Parco Eolico “Scintilia” Comune di Favara e Comitini (AG)

**ID 7869 – VIA - Memoria di risposta alle richieste di integrazione del Ministero
della Transizione Ecologica**

OGGETTO: [ID: 7869] Procedura di Valutazione di Impatto Ambientale ai sensi dell'art .23 del D.Lgs 152/2006 relativa al progetto di un impianto eolico, denominato "Scintilia", costituito da n.8 aerogeneratori, di potenza unitaria nominale fino a 6MW, per una potenza complessiva di 48MW, e delle relative opere connesse ed infrastrutture necessaria alla connessione alla RTN, da realizzarsi nei comuni di Favara (AG) e Comitini (AG).

Figura – Rosa della frequenza del vento, derivata dai dati della torre anemometrica virtuale (sinistra) e dai dati registrati fino ad ora in sito (destra)

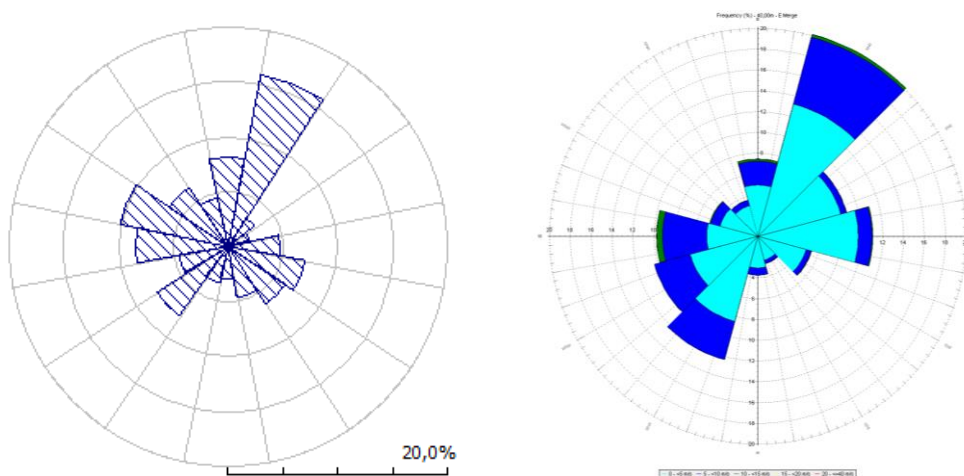
1.1.a presentare la relazione finale relativa alla campagna di misura anemometrica annuale effettuata nel sito in esame; tale relazione andrà corredata da certificazione dell'anemometro, eventuali estremi autorizzativi, date di installazione e record del rilievo, dati aggregati con rappresentazione grafica. Qualora la campagna di misura fosse stata da poco avviata, andranno presentate le prime risultanze ad oggi emerse (in attesa di trasmissione del report finale) e un'analisi di incertezza della stima presentata nello STUDIO ANEMOLOGICO E RELAZIONE DI PRODUCIBILITA'.

In data 26/05/2022 è stata installata nel sito di impianto, in posizione baricentrica nei pressi della futura posizione dell'aerogeneratore FV05, una torre anemometrica di altezza 40m per la misura della velocità e della direzione del vento. Si allega il documento "21007 FVR_Report installazione torre anemometrica Favara" con il report di installazione della stazione di misura. Poiché ad oggi si hanno solamente sei mesi di misurazioni, non è possibile presentare la relazione anemologica aggiornata sulla base dei dati misurati, che sono significativamente influenzati dalla stagionalità. Nelle figure seguenti sono mostrate le rose della frequenza del vento derivate dai dati della torre anemometrica virtuale (sinistra) usati per la relazione anemologica preliminare, e dai dati registrati dalla torre anemometrica in sito durante i primi sei mesi di misura (destra). Considerando anche l'effetto della stagionalità, i due set di dati mostrano un'ottima correlazione.

Il livello d'incertezza complessiva relativo allo studio preliminare di producibilità (documento "21007 FVR_PD_R_08_00 - Studio anemologico e relazione di producibilità") effettuato sulla base dei dati della torre anemometrica virtuale, può essere assunto, in misura ragionevole pari al 15% della P50 in termini della sua deviazione standard, con proiezione a 10 anni, sulla base dell'esperienza consolidata per gli studi anemologici per i quali non si dispone ancora di dati anemometrici di monitoraggio, completi, registrati in sito.

Figura - Possibili percorsi di alimentazione del pozzo nelle vicinanze dell'aerogeneratore FV03

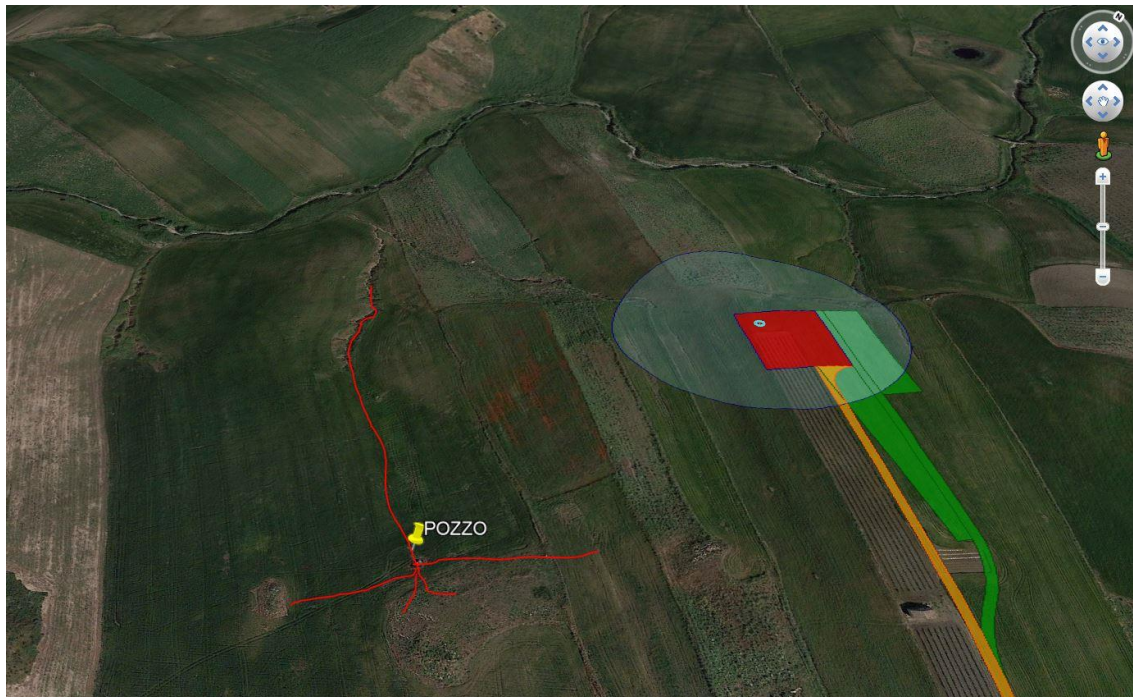
4.1.c *per gli aerogeneratori nell'agro del Comune di Comitini, ricadenti nella particella 412, foglio 19, interessata in minima parte dal vincolo di pozzo, definire la quota della falda idrica.*

In seguito al sopralluogo presso il pozzo censito in mappa, è stato constatato che si tratta di un antico pozzo scavato a mano, quindi di profondità inferiore ai 5m (vedi foto) la cui struttura (anch'essa realizzata a mano) è stata realizzata in pietrame eterogeneo e con le modalità usate per edificare fino ai primi anni del 1900.

In considerazione del contesto geologico in cui si trova il pozzo si evince che lo stesso intercetta una falda superficiale, effimera e di scarsissima entità.

Infatti, l'area è caratterizzata prevalentemente da formazione a carattere argilloso; i primi metri dello strato affiorante sono costituiti da terreni elu-colluviali, con granulometria generalmente limo sabbiosa semipermeabile, che poggia su uno strato argilloso impermeabile; quindi nei contesti in cui le acque piovane incontrano terreni superficiali più sabbiosi (quindi più permeabili) e le pendenze sia dello strato affiorante che del substrato argilloso convergono entrambe nella stessa direzione, si creano incisioni superficiali e quindi impluvi. Nella seguente immagine si rappresenta un'ipotesi di percorso delle falde che potrebbero alimentare il pozzo.

Si può ragionevolmente ipotizzare che in questo pozzo il bacino teorico di alimentazione sia di limitata entità, con potenzialità idrica effimera e legata alle precipitazioni stagionali.

In merito al contesto in cui dovrebbe sorgere l'aerogeneratore FV03 si evidenzia che, pur essendo a quota più bassa rispetto al pozzo, la sua posizione si trova su un alto morfologico, e che quindi il bacino di alimentazione teorico è inesistente, dal che si deduce che la probabilità di riscontrare falde idriche sia molto scarsa.

Figura – Rosa della frequenza del vento, derivata dai dati Vortex (sinistra) e dai dati registrati fino ad ora in sito (destra)

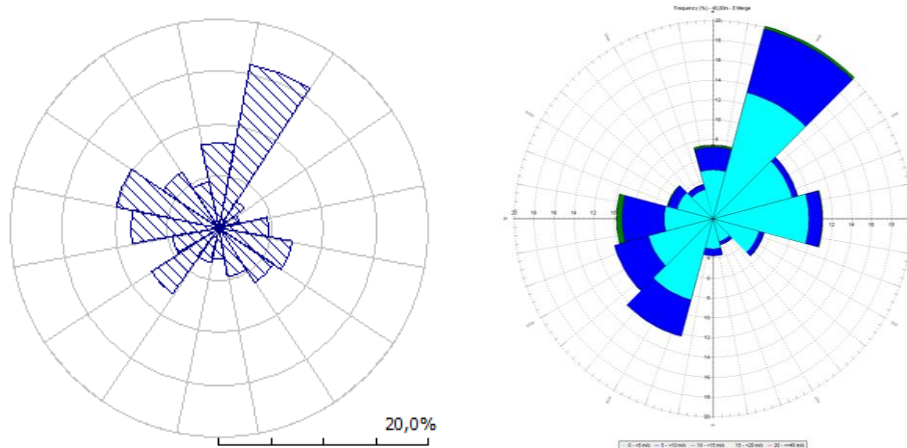
- **Considerata la direzione prevalente del vento, si richiede di giustificare la scelta della posizione dell'aerogeneratore nell'ottica della valutazione degli effetti scia.**

Lo studio del layout si è basato sulla rosa dei venti derivata dai dati della torre anemometrica virtuale, in particolare gli aerogeneratori sono stati adeguatamente distanziati in modo contenere le perdite per effetto scia a valori sufficientemente bassi, prestando particolare riguardo al distanziamento lungo la direzione principale del vento e nel rispetto delle distanze suggerite dal DM 10/09/2010.

Tale rosa dei venti utilizzata per la definizione del layout di progetto risulta confermata, nei termini di direzione principale del vento, dalle risultanze preliminari dei dati anemometrici registrati durante i primi sei mesi dall'anemometro installato in sito.
